2019年10月29日
九州電力株式会社

玄海原子力発電所原子炉施設保安規定変更認可申請
第1回ヒアリング説明資料リスト

「玄海原子力発電所1号炉及び2号炉の廃止措置を
実施するための変更の内容」

保安規定審査基準の要求事項に対する
保安規定変更内容の説明
(玄海原子力発電所)

玄海原子力発電所原子炉施設保安規定変更認可申請について(23/25)

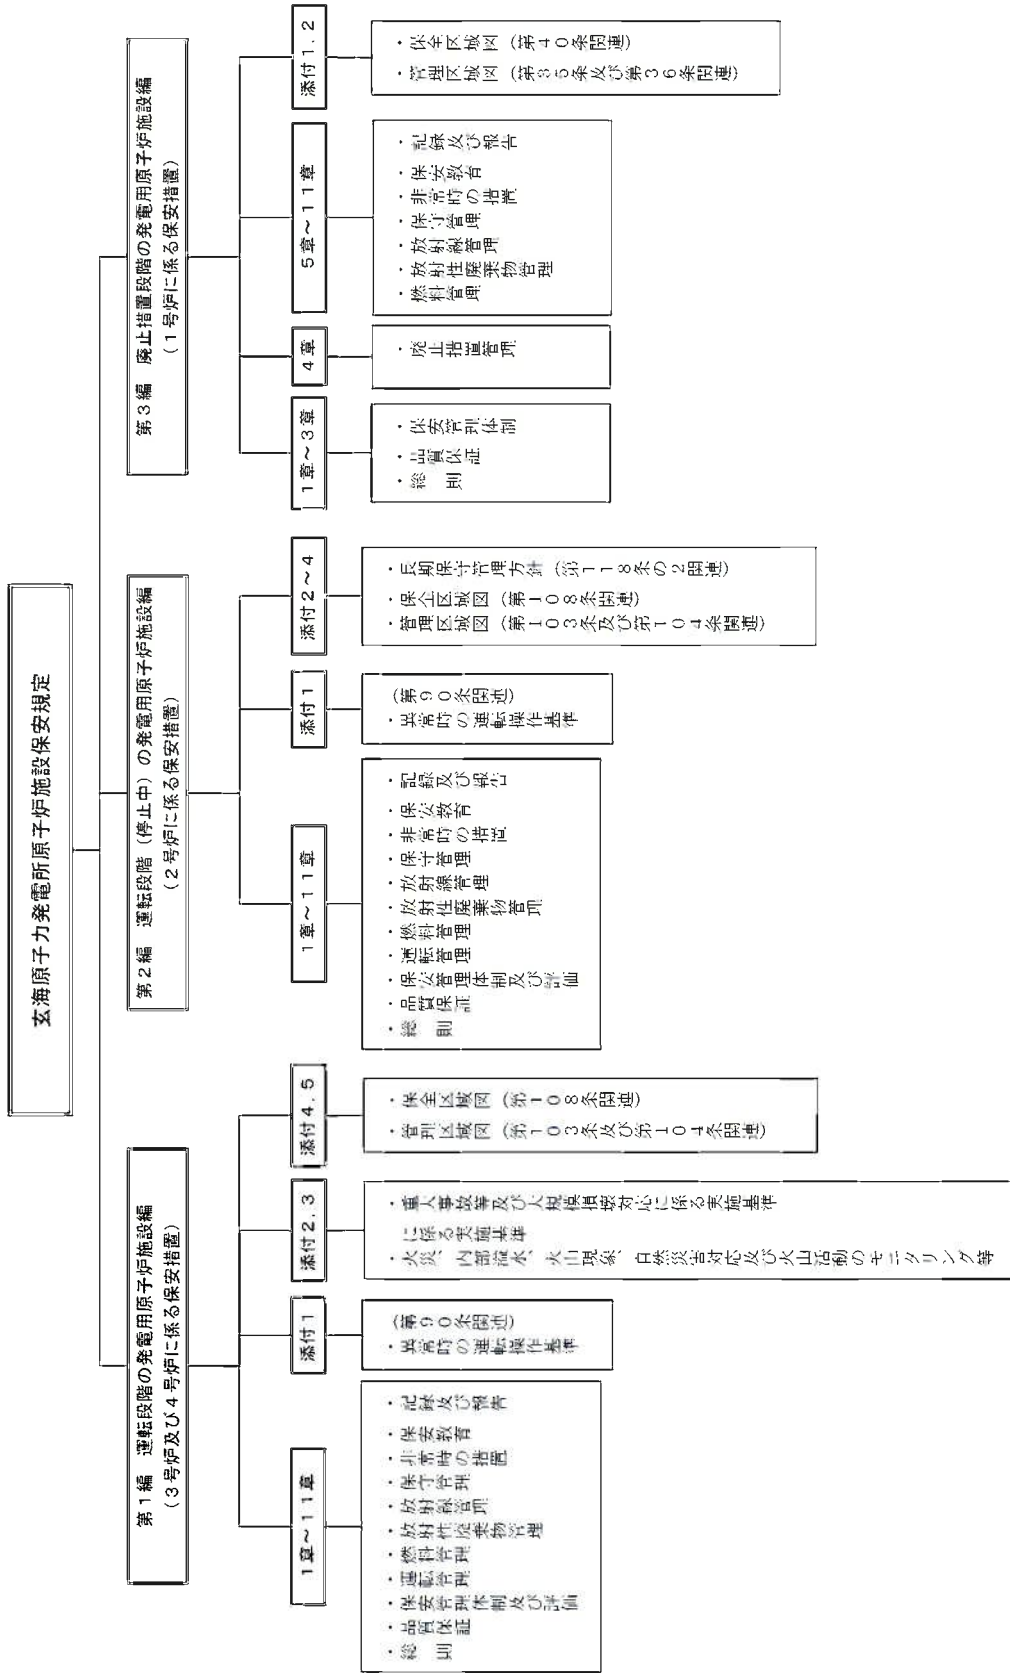
○添付4 管理区域図(第103条及び第104条関連)

・ 1、2号炉との共用設備（固体廃棄物貯蔵庫、雑固体焼却炉建屋）の移管に伴い追加する。
 （第2編より移行）
